VERSLAG VAN ONDERZOEK: HUISHOUDELIJKE ELEKTRISCHE INSTALLATIE

31.170

Deeskensveld 38 - Haaltert 9451

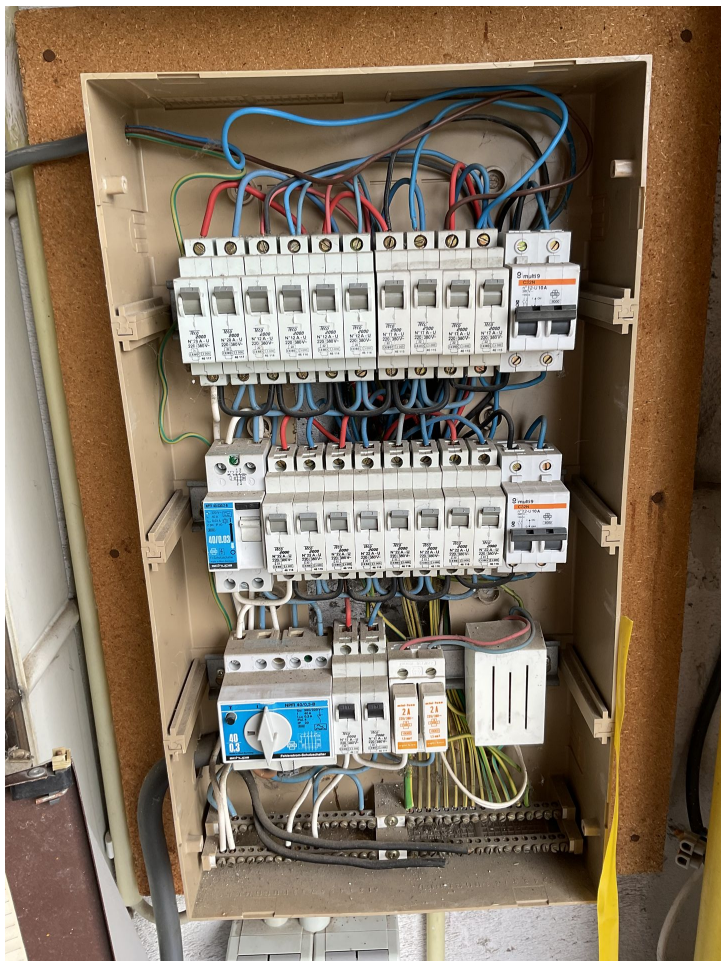
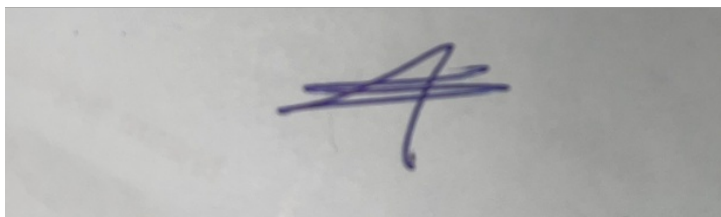
Bewoordingen	Paragraaf
De waarde van spreidingsweerstand van de aarding dient kleiner te zijn dan 30 Ohm.	B1: 4.2.4.3.
Eendraadsschema(s) aanpassen in overeenstemming met de werkelijkheid.	B1: 3.1.2.; 9.1.1.; 9.1.2.; B3: 3.1.2.
Situatieschema(s) aanpassen in overeenstemming met de werkelijkheid.	L1: 3.1.2.; 9.1.1.; 9.1.2.
De nominale spanning dient duidelijk vermeld te worden op een oordeelkundig gekozen plaats.	
Pictogram "levensgevaar" dient op degelijke wijze aangebracht te worden.	
Aardingsonderbreker ontbreekt of is moeilijk/niet bereikbaar. De aardspreadingsweerstand kon niet gemeten worden. Deze dient bij voorkeur kleiner te zijn dan 30ohm.
